改善箇所説明図

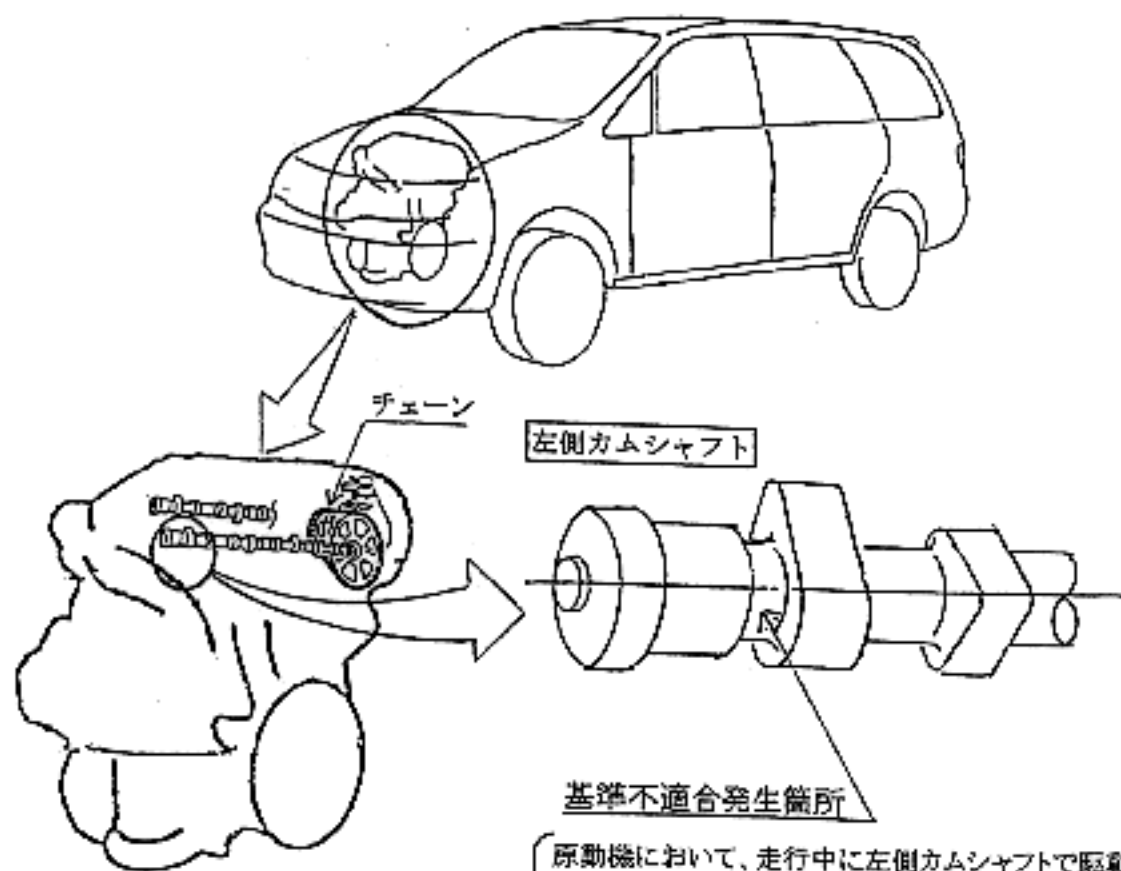
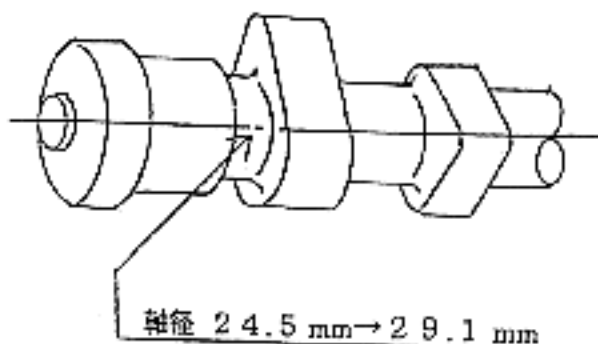
原動機において、走行中に左側カムシャフトで駆動しているチェーンが共振して異常な負荷がカムシャフトに作用し、この状態で使用を続けると、最悪の場合、当該カムシャフトが破損して原動機が停止し、再始動できなくなるおそれがある。

全車両、左側カムシャフトを対策品と交換する。

識別：黄色のペイントをモデルナンバープレート
の右横に塗布する。
